KD12450.0 E e KD9450.0 E: cavo piatto bruciato

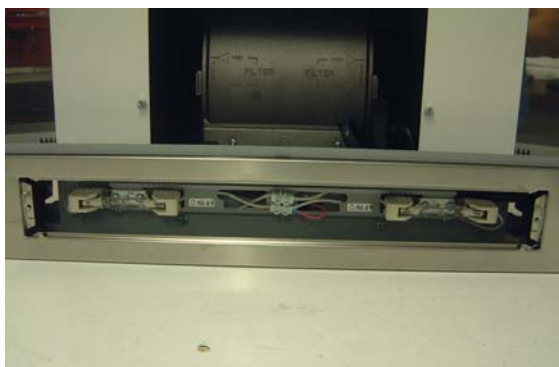
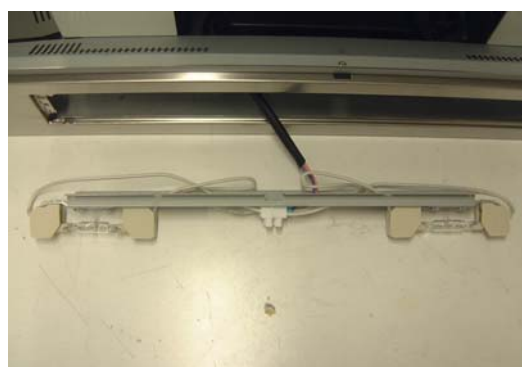
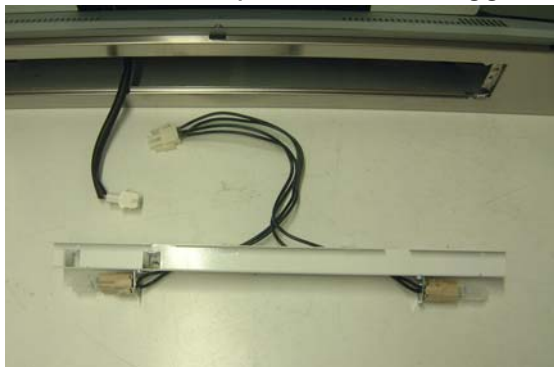
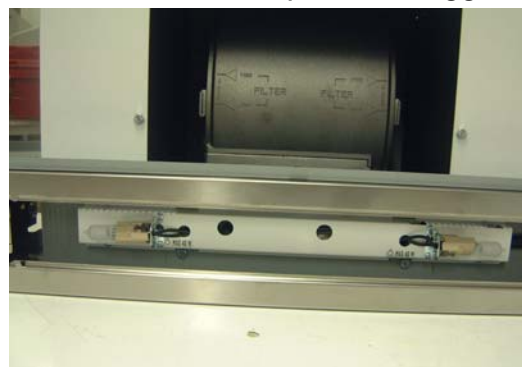
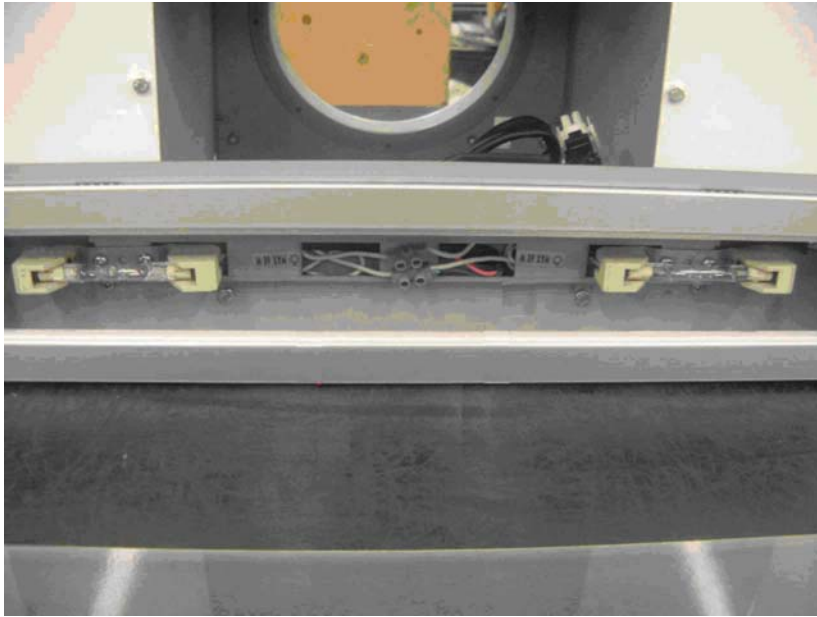
Se le lampade alogene delle cappe aspiranti rimangono accese per periodi prolungati, potrebbe succedere che il calore emesso dalle lampade da 60W/20V bruci il cavo piatto (ric-nr. 56 5 77) che si trova tra l'elettronica e l'unità di accensione, con conseguenti problemi sul pannello comandi.

Nel caso in cui si dovessero verificare problemi di questo tipo, si può ordinare il kit di riparazione con il ric-nr. 53 19 06. In questo kit sono state sostituite le lampade alogene da 60W/240V con lampade alogene da 40W/240V, incluso il portalampada.

Rimuovere il vetro della lampada prima di montare il nuovo portalampada. Allentare quindi le viti del portalampada e staccare il collegamento elettrico.

Il montaggio del nuovo portalampada avviene nell'ordine inverso.
